Mission régionale d'autorité environnementale
Grand Est

**Avis sur le projet
d'exploitation d'une installation géothermique
à Reims (51) porté par la société
E.ON Business Solutions SAS**

n°MRAe 2024APGE149

Nom du pétitionnaire	E.ON Business Solutions SAS
Commune	Reims
Département	Marne (51)
Objet de la demande	Autorisation de recherches d'un gîte géothermique et autorisation d'ouverture de travaux miniers.
Date de saisine de l'Autorité environnementale	29/10/24

Figure 5: Comparaison de l'impact carbone selon le scénario d'aménagement

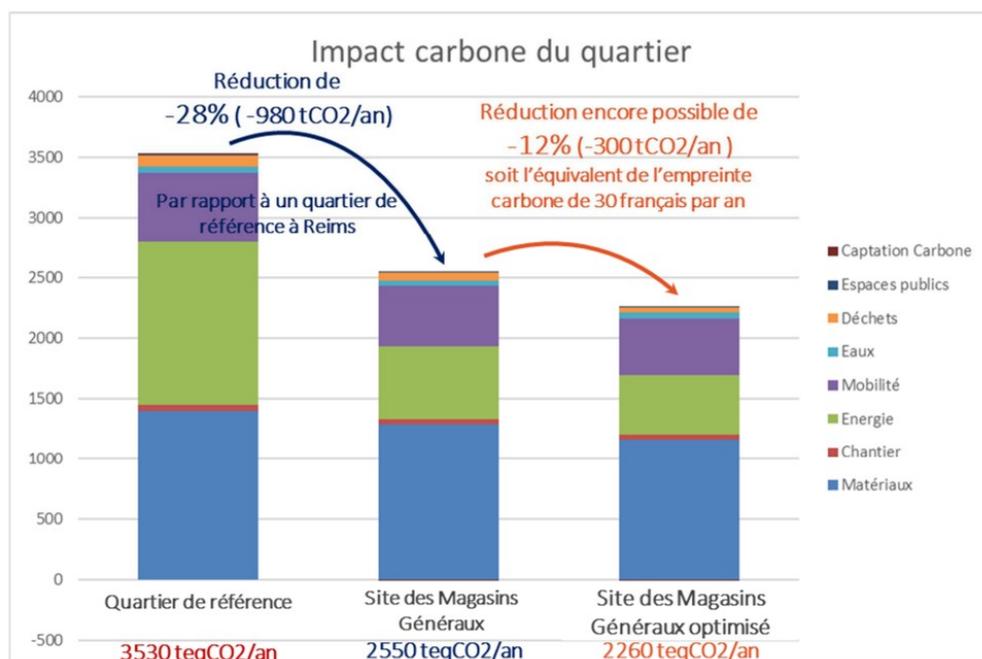
L’Ae relève que l’empreinte carbone du quartier dépendra principalement des choix constructifs pour les bâtiments, les prescriptions des Cahiers de Prescriptions de Développement Durable des Bâtiments jouant un rôle clé. Environ 40 % de l’empreinte carbone du quartier découle directement des choix techniques d’aménagement.

Dans la continuité de la démarche présentée dans le dossier concernant la méthode d’évaluation des émissions de GES pour ce projet d’aménagement, l’Ae signale l’existence d’un outil de calcul (logiciel UrbanPrint⁸), labellisé par l’État (ADEME) et construit par le Centre scientifique et technique du bâtiment (CSTB) et l’Institut de recherche et de développement « Efficacity » spécialisé sur la ville durable, permettant également la production d’un bilan carbone fondé sur une analyse de cycle de vie (ACV à 50 ans) du projet dans sa globalité (bâtiments, voiries et réseaux, mobilités/déplacements, espaces public et espaces verts, énergie...). Cet outil permet également la comparaison du résultat

L'Ae recommande au pétitionnaire de croiser les résultats qu'il a obtenus avec ceux que l'outil UrbanPrint produirait et de proposer des mesures qui permettront d'optimiser plus encore le bilan global du projet en matières d'énergie et d'émissions de gaz à effet de serre (GES).

Figure 6: Modélisation du panache thermique après 30 ans d'exploitation

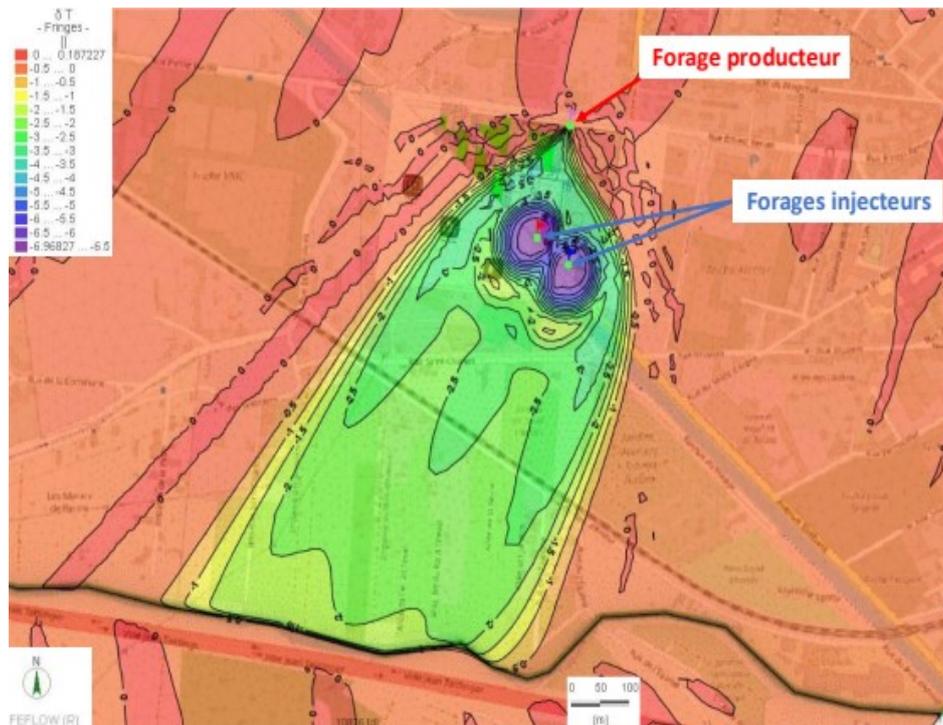
L'Ae s'est toutefois interrogée sur la mobilisation d'une eau particulièrement calcaire qui pourrait nécessiter des traitements pour éviter les dépôts dans les échangeurs.

Le dossier évoque simplement que « *des problèmes de productivité pourront éventuellement être observés résultant de la présence de Fer* », un système de rétrolavage hebdomadaire sera mis en place afin d'éviter ce genre de problématique, et que « *les eaux issues des rétrolavages pourront être rejetées au réseau d'assainissement avec l'obtention d'une autorisation du concessionnaire du réseau* ».

L'Ae recommande au pétitionnaire de préciser dans son dossier les modalités de mise en œuvre de ces opérations de rétrolavage ainsi que les volumes d'eau concernés.
